**OGGETTO: Trasmissione Parere Istruttorio conclusivo della domanda di AIA
presentata dalla società ISAB S.r.l. - Raffineria ISAB Impianti Nord
e Sud di Priolo gargallo (SR) e richiesta integrazione tariffa -
Procedimento di modifica ID 85-86/699.**

OGGETTO: Trasmissione parere istruttorio conclusivo della domanda di AIA presentata da ISAB S.r.l. - Raffineria ISAB Impianti Nord e Sud Priolo Gargallo (SR) - procedimento di modifica ID 85-86/699
Rif: U.prot DVA-2014-0031813 del 03/10/2014

PARERE ISTRUTTORIO CONCLUSIVO

**Modifica non Sostanziale relativa alla sostituzione dei
 serbatoi denominati S537 ed S540
 - ID 85-86/699 -**

Si riporta di seguito lo stralcio della planimetria fornita dal Gestore con l'identificazione delle aree di stoccaggio sulle quali insistono i due serbatoi oggetto di modifica.

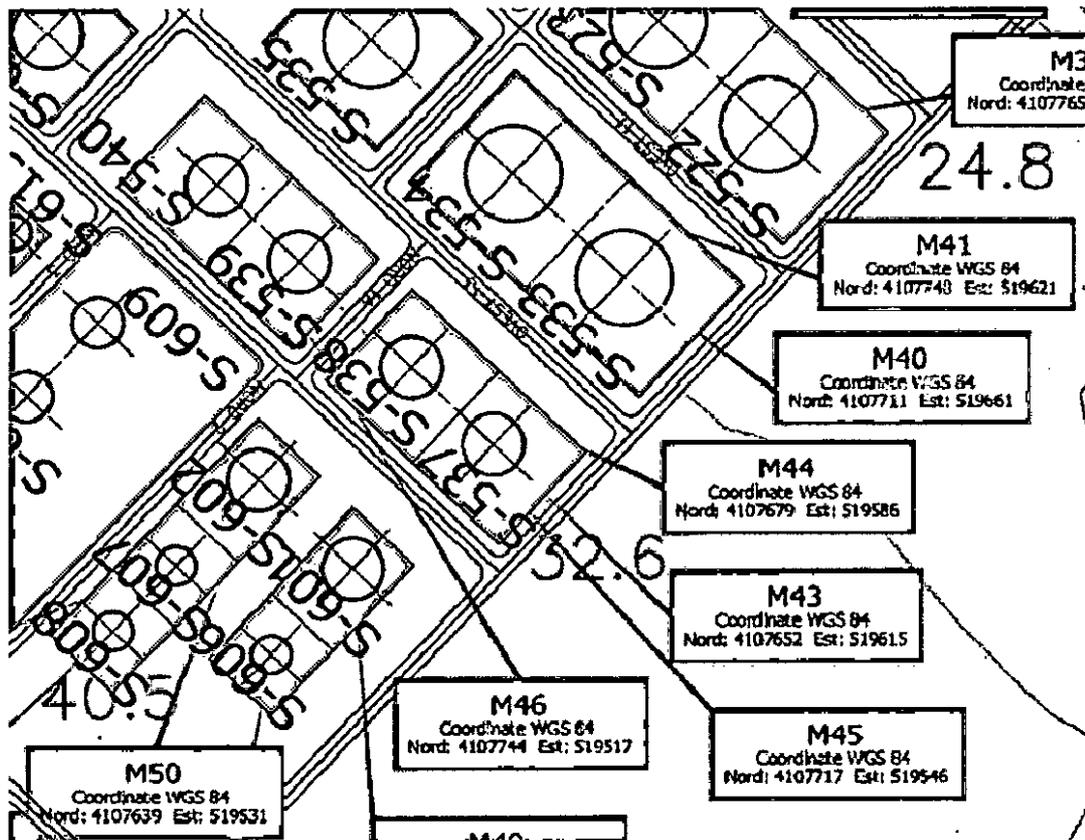
La localizzazione dei due serbatoi è riportata dal Gestore in Allegato C11 alla nota di richiesta di modifica di AIA denominato "Planimetria Modificata dello Stabilimento con Individuazione delle Aree per lo Stoccaggio di Materie e Rifiuti".

Denominazione serbatoio	Identificazione Area	Coordinate geografiche WGS 84	
		N	E
S540	M46	4107744	519517
S537	M43	4107652	519615
